AEROPORTO DI SALERNO COSTA D'AMALFI MASTER PLAN A BREVE E MEDIO TERMINE

STUDIO DI IMPATTO AMBIENTALE_ID_VP 3378

CONTRODEDUZIONI ALLE OSSERVAZIONI DEL PUBBLICO

Codice Elaborato: REL_11 CONTRODEDUZIONI	Data emissione: Aprile 2017
<i>Autorità proponente:</i> ENAC- Ente Nazionale Aviazione Civile	
<i>Master Plan:</i> Approvato/Verificato - Aeroporto di Salerno Costa d'Amalfi SpA P.H. Progettazione e Manutenzione: Ing. E. Freda RUP: Ing. C. Iannizzaro	  <p><small>Aeroporto di Salerno Costa d'Amalfi SpA Il P.H. Progettazione e Manutenzione (Ing. E. Freda)</small></p> <p><small>AEROPORTO DI SALERNO S.p.A. Ing. Chiara Iannizzaro Il Responsabile Unico del Procedimento</small></p>
<i>Studio di Impatto Ambientale:</i> Redatto - VDP srl/Aeroporto di Salerno Costa d'Amalfi SpA	
Approvato - Aeroporto di Salerno Costa d'Amalfi SpA	 <p>SALERNO COSTA D'AMALFI S.p.A.</p>

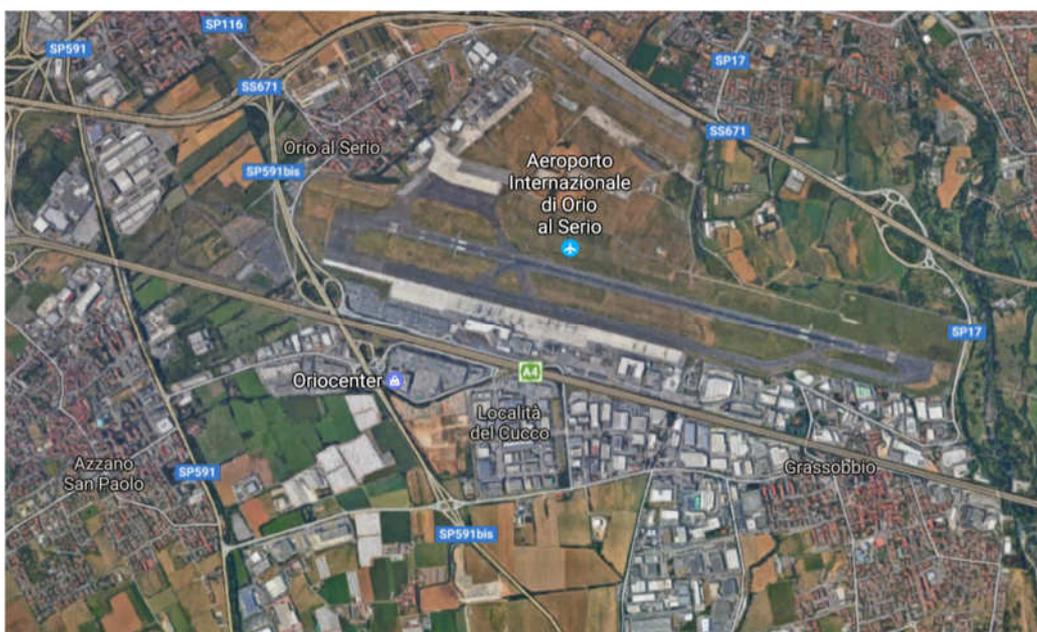
Pag. 44 [.....] *si parla di resa (Runway end safety area) con lo scopo di "ridurre danni agli aeromobili" che dovessero arrivare troppo corti in atterraggio o uscire di pista in decollo. Nulla si legge per quanto riguarda la distanza della pista dai binari della ferrovia e neppure della strada. Non credo che Enac possa garantire una totale impossibilità che un aereo giunga sui binari o sulla strada anche alla luce dell'incidente avvenuto a Bergamo.*

Per quanto riguarda la distanza fra la testata 23 della pista aeroportuale e la ferrovia si evidenziano due aspetti:

- il riferimento normativo in materia di distanze dalle linee ferrate - DPR 753/1980 *"Nuove norme in materia di polizia, sicurezza e regolarità dell'esercizio delle ferrovie e di altri servizi di trasporto"*- all'art. 49 recita *"lungo i tracciati delle linee ferroviarie è vietato costruire, ricostruire o ampliare edifici o manufatti di qualsiasi specie ad una distanza, da misurarsi in proiezione orizzontale, minore di metri 30 dal limite di occupazione della più vicina rotaia"*. Pertanto, pur non essendo presente alcun riferimento o prescrizione relativamente alle infrastrutture aeroportuali, l'opera in trattazione prevede, per analogia, il pieno rispetto dell'anzidetto limite con una distanza tra il fine pista e la rotaia più vicina pari a 385 m. Analogamente, la configurazione dell'Aeroporto di Salerno - Pontecagnano, in riferimento alla presenza della linea ferrata nei dintorni della testata 23, non è in contrasto con alcuna norma aeroportuale (ICAO, Regolamento ENAC per la costruzione e l'esercizio degli aeroporti, Regolamento EASA);

- l'Aeroporto di Salerno - Pontecagnano è un'infrastruttura esistente nell'attuale conformazione inclusa la posizione della testata 23, da decenni. Gli interventi oggetto del Master Plan non vanno a modificare in alcun modo la configurazione della testata 23, né tantomeno la distanza della stessa dalla linea ferroviaria. Si ribadisce nuovamente che fra gli interventi previsti nel Master Plan vi è proprio la realizzazione in corrispondenza delle due testate (la THR 23 è quella nella cui direzione è localizzata la ferrovia citata) delle aree di RESA secondo le prescrizioni contenute nel "Regolamento per la Costruzione e l'Esercizio degli Aeroporti" II edizione del 21 ottobre 2003 - Emendamento 9 del 23 ottobre 2014 dell'ENAC e nell'Annex 14 to the Convention on International Civil Aviation – Aerodromes Volume I Sixth Edition July 2013, nel Regolamento EASA 139. E' previsto, infatti, che all'estremità delle STRIP di volo in corrispondenza delle testate sia presente un'area (RESA – Runway end safety area) che ha lo scopo di ridurre il rischio di danni agli aeromobili che dovessero arrivare troppo corti in atterraggio o uscire di pista in decollo od in atterraggio. In particolare la RESA si estende, dall'estremità della STRIP in questo caso verso la linea ferrata, per 240 m ed avrà larghezza pari alla larghezza della CGA. Pertanto, l'incremento della RESA, considerato che la normativa attuale non consente più deroghe a questi requisiti, è un intervento necessario a vantaggio della safety aeroportuale, messa nuovamente erroneamente in discussione, nonché a vantaggio della sicurezza delle aree limitrofe.

Sul punto in trattazione è, infine, intervenuta, già nell'Ottobre 2016, una interlocuzione epistolare tra ENAC e la competente Direzione Territoriale di RFI, la quale è stata resa edotta dell'iter di valutazione di impatto ambientale in corso, della modalità di pubblica consultazione dei relativi elaborati sul sito dell'Autorità competente nonché delle successive fasi procedurali di natura urbanistica. Alla data di redazione delle presenti note, e cioè a distanza di circa sei mesi dall'interlocuzione con ENAC, nessuna osservazione è stata formulata da RFI ad ENAC o alla società di gestione.
